工程指示 / 要求簡箋(E.I.)

工程指示編號：EI / 2491 / 20

工程名稱：亞皆老街中電

工程項目：大樓百葉 鋁料加工圖+ 雀網 (框放行大貨) (2-23/F)

名稱	"50"百葉片	制圖	Ivan	2020.09.24	修改	A	B	C
材料	X843331	復核	-	-	日期	2020.09.26	2021.03.01	2021.03.09
顏色	UCT806812XL-3	批準			圖號	J852-LVA-M06A

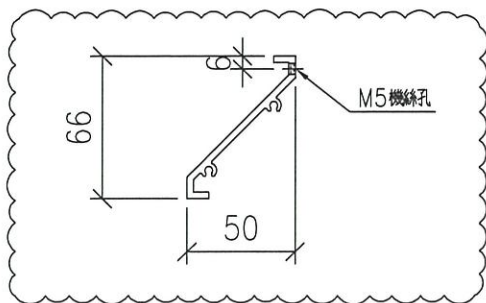
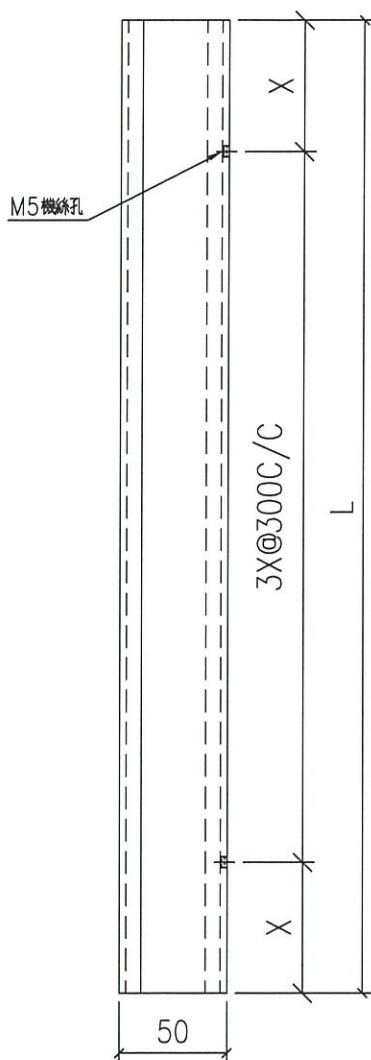
**L 版: 已修改加工圖及開料單**
